# 1～4号機滞留水移送装置の一部変更に伴う 実施計画の変更について

2020年5月22日

東京電力ホールディングス株式会社

モルタル流入前後のサンプピットの戻り水のイメージ

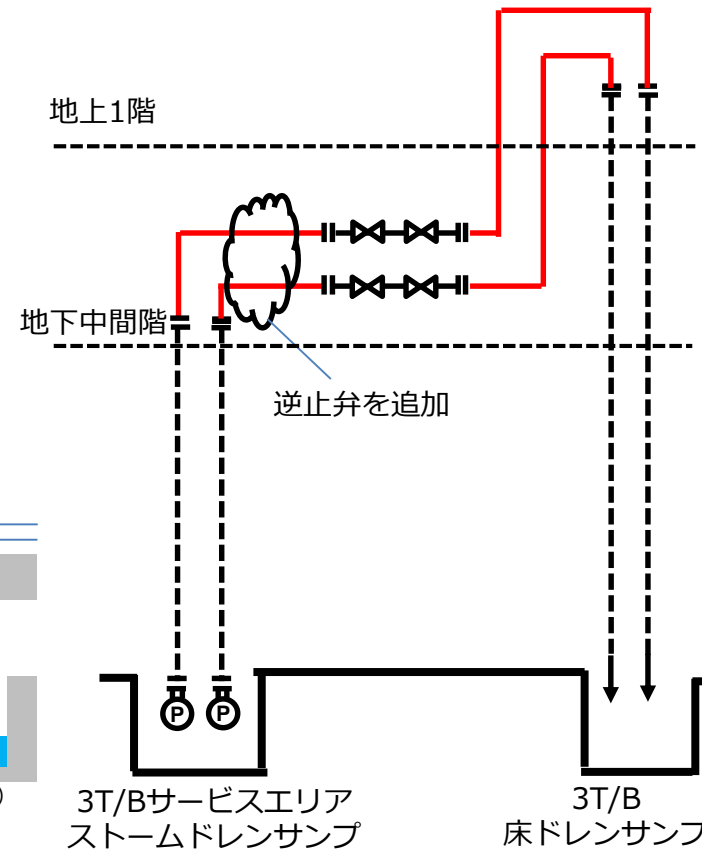
- 2019年12月3日、ポンプ投入予定であった3号機タービン建屋サービスエリアスチームドレンサンプ内へのモルタル流入を受け、サンプピットの容量が小さくなったことを確認。
- はつりを進めたものの、既設のポンプを引き抜くには至らず、サンプピット容量の低下に伴い、ポンプの起動回数が著しく増加する※<sub>1</sub>可能性を確認（移送ライン立ち上がり部の戻り水によって、ピット内水位が当初想定より高くなり、速やかに起動水位に達してしまう※<sub>2</sub>ため）。この戻り水を減らすため、移送ラインに逆止弁を追加する。

※1：起動回数の増加により、起動・停止による振動などの負荷が増加するため、ポンプの疲労・劣化が促進される

※2：当該エリアの流入量9m<sup>3</sup>/日を考慮

図-1 配管概略図(10/11)

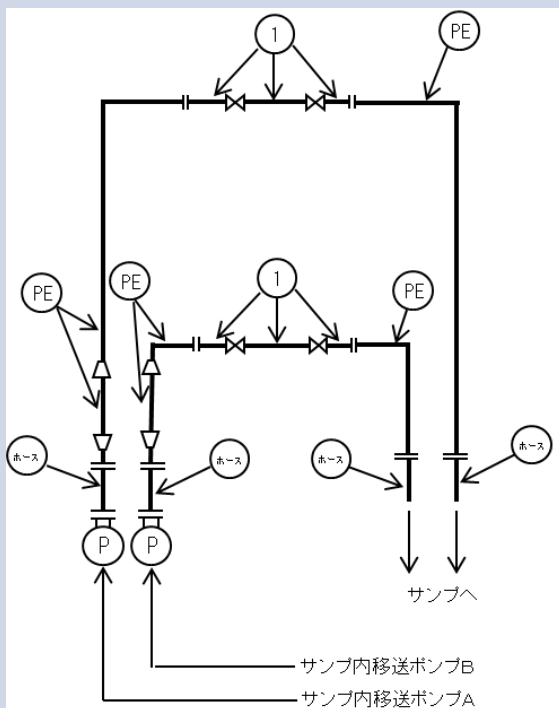
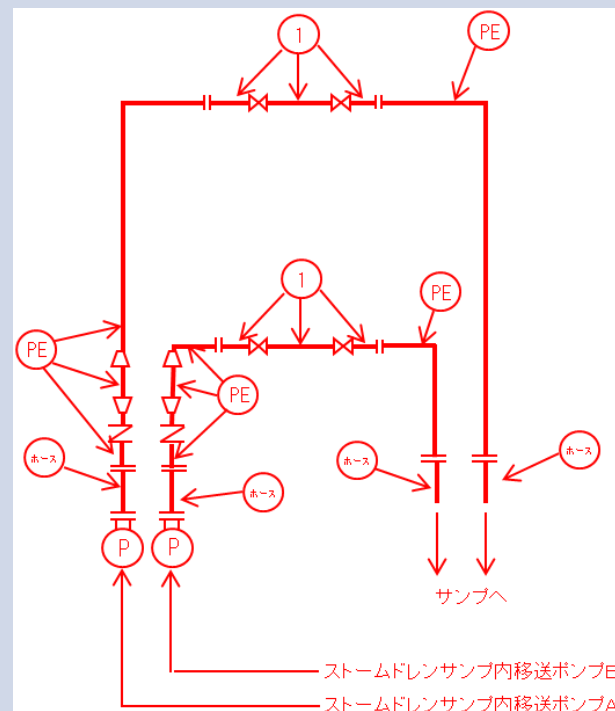
実施計画Ⅱ章2.5 汚染水処理設備等 添付資料16 別紙1

(サンプ間移送ライン(3号機T/B))

表-5 確認事項（滞留水移送装置（各追設設備（移送配管、移送ポンプ）））

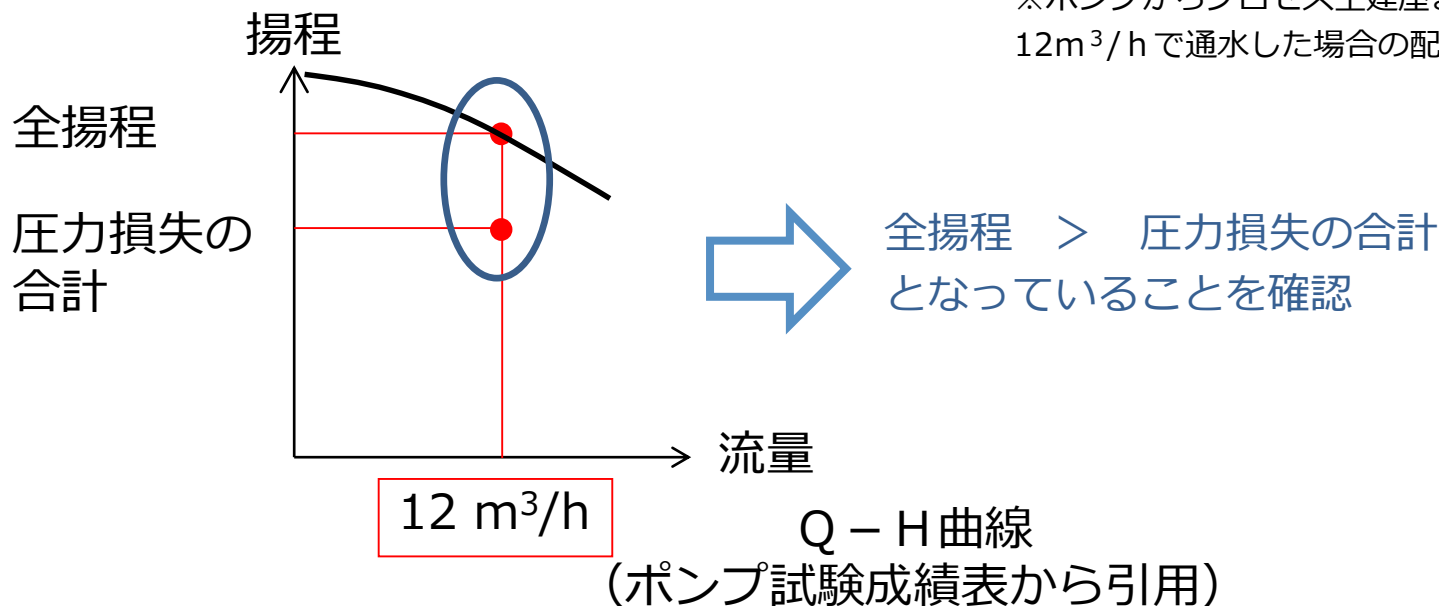
- 性能確認時には、約 15m<sup>3</sup> の滞留水が必要となるが、一部の滞留水移送装置については、床面露出後の性能確認となり、これまでの滞留水移送装置と同様の性能確認を実施するためには、床面を再冠水もしくははろ過水を供給する必要があり、**汚染水を増加**させてしまう。
- 床面露出後の性能検査を**汚染水を増加させることなく実施する**ため、以下の通り、実施計画を変更する。

確認事項	確認項目	確認内容	判定
性能	通水・流量確認	<p>①追設した各ポンプからプロセス主建屋までのラインを構成し、ポンプを起動し通水できること。</p> <div style="border: 2px solid red; padding: 5px;"> <p>②追設した各ポンプからプロセス主建屋までのラインを構成し、ポンプを起動し通水できることをポンプ性能検査記録、配管内部確認記録等により、確認する。<sup>※1</sup></p> </div>	<p>12m<sup>3</sup>/h 以上の容量を通水できること。</p> <p>移送先（プロセス主建屋）において通水ができていること。</p> <p>サンプル間においても通水ができていること。</p>

※1 ②は検査のため汚染水を増加させる可能性がある場合に適用する。

図2 モルタル流入前後のサンプピットの戻り水のイメージ

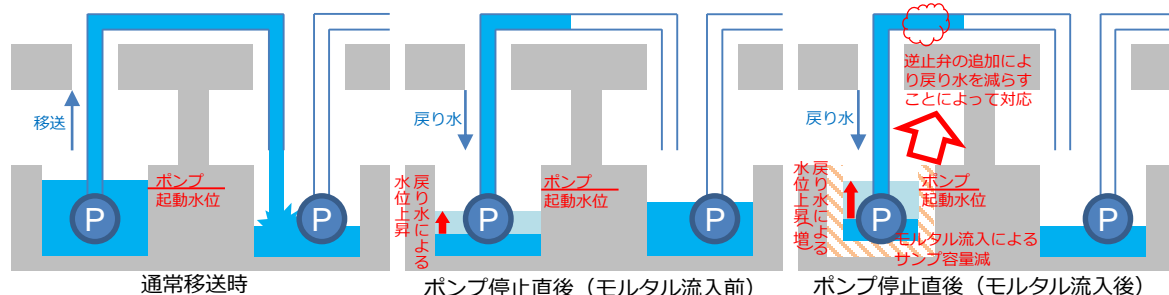
- サンプピットは、水位計（LS）（2体）を強制的に引抜き、ピット内に空隙を確保（図1）。
- LS引抜き後の穴を起点にピット内のモルタル削り作業を進めており、排水ポンプを設置できるだけの空間を確保。（表1）
- はつりを進めたものの、既設のポンプを引き抜くには至らず、サンプピット容量の低下に伴い、ポンプの起動回数が著しく増加する可能性を確認（移送ライン立ち上がり部の戻りによって、ピット内水位が当初想定より高くなり、起動水位に達してしまうため）。戻り水を減らすため、移送ラインに逆止弁を追加する必要があり、実施計画変更を申請予定。（図2）
